Windpark Scharndorf V

00.01.00-00

Beantwortung der Nachforderungen und Modifikation des Vorhabens

Abbildung 1: Überblicksdarstellung der geringfügigen Vorhabensänderungen in Teilbereichen der Kabeltrasse bzw. der Zuwegung

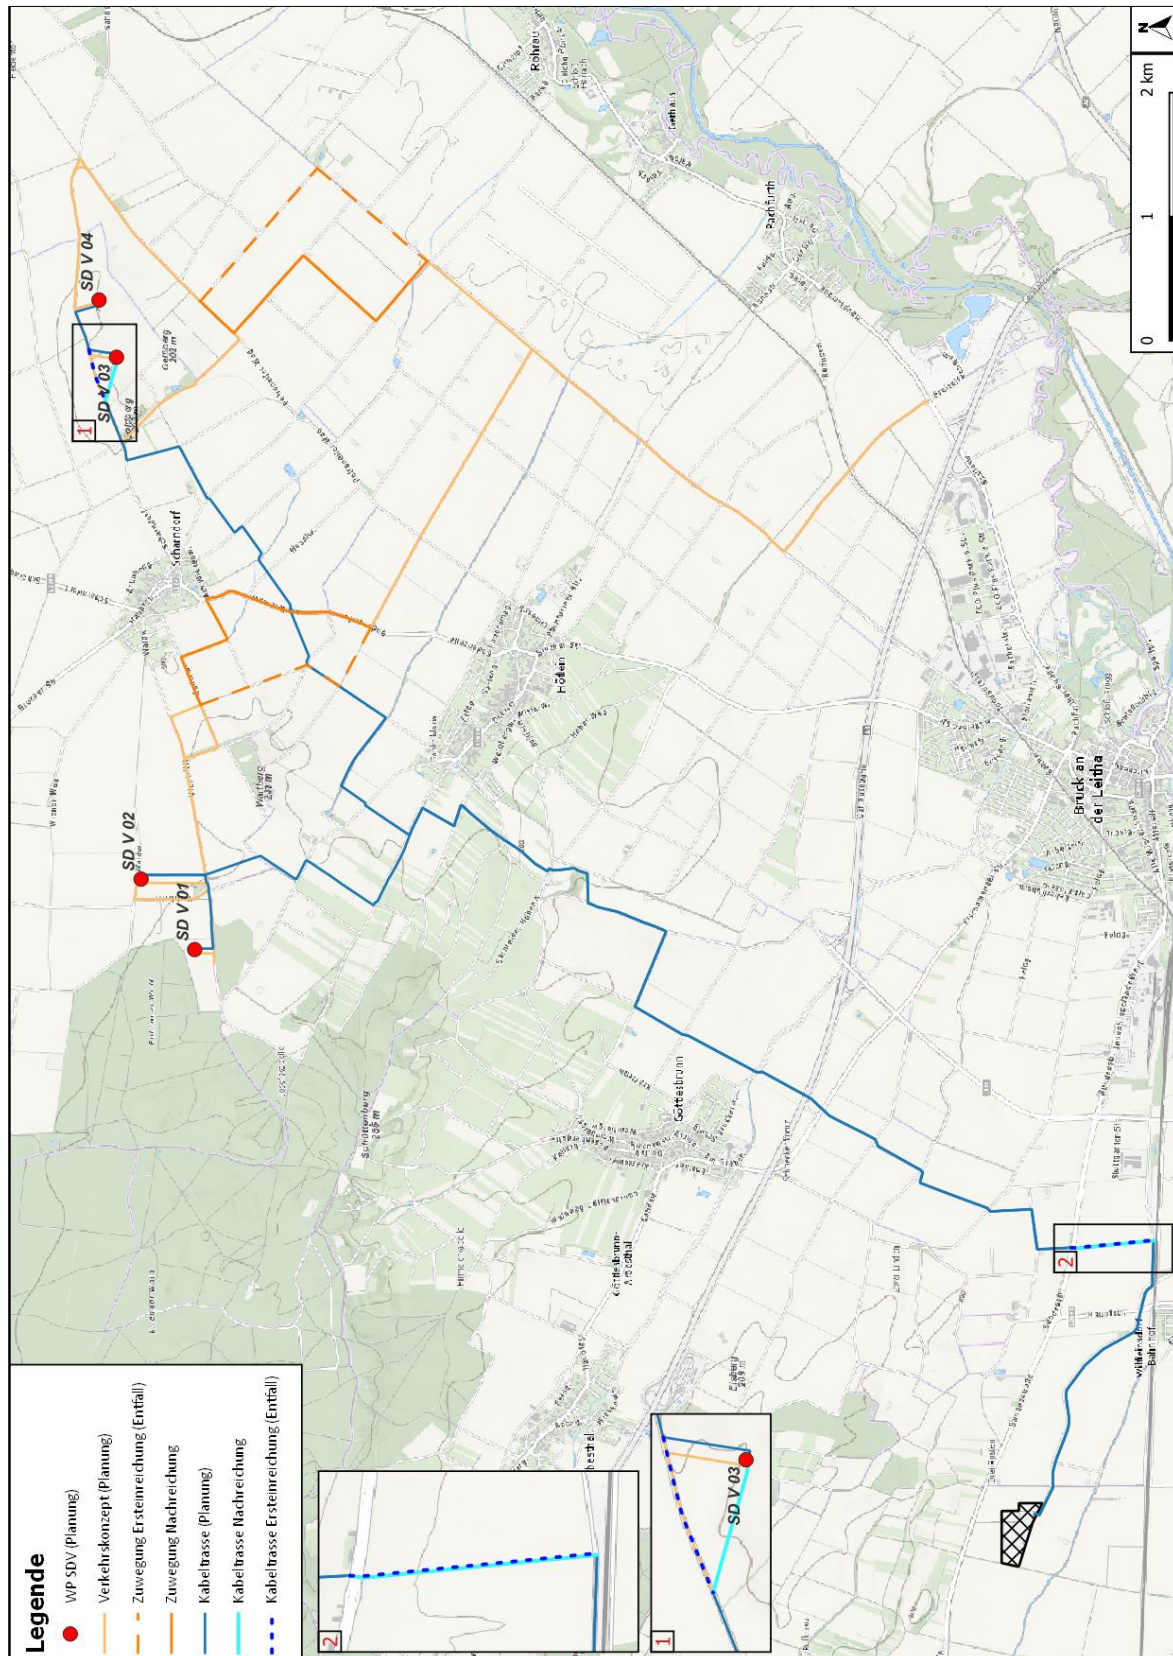
Seitens der Projektwerberin werden im Rahmen der gegenständlichen Nachreichung geringfügige Änderungen folgender Vorhabensteile bekanntgegeben:

1. geringfügige Änderungen an Teilbereichen der Kabeltrassen (im Nahbereich UW Sarasdorf sowie im Nahbereich der SDV 03)
2. Anpassung Neu- bzw. Ausbau der Zuwegung (permanent und temporär) südwestlich von Scharndorf sowie südlich der Anlagen SDV 03 und 04
3. Verringerung der Rodungen (betroffene Rodungszone 2) durch die Anpassung der Zuwegung südwestlich von Scharndorf

Die Lage, sowie die Anlagentypen der geplanten WEA werden nicht verändert. Die nachfolgende Abbildung gibt einen Überblick über die genannten geringfügigen Änderungen. Details sind in den Plänen in Teil B des Nachreichoperats ersichtlich.
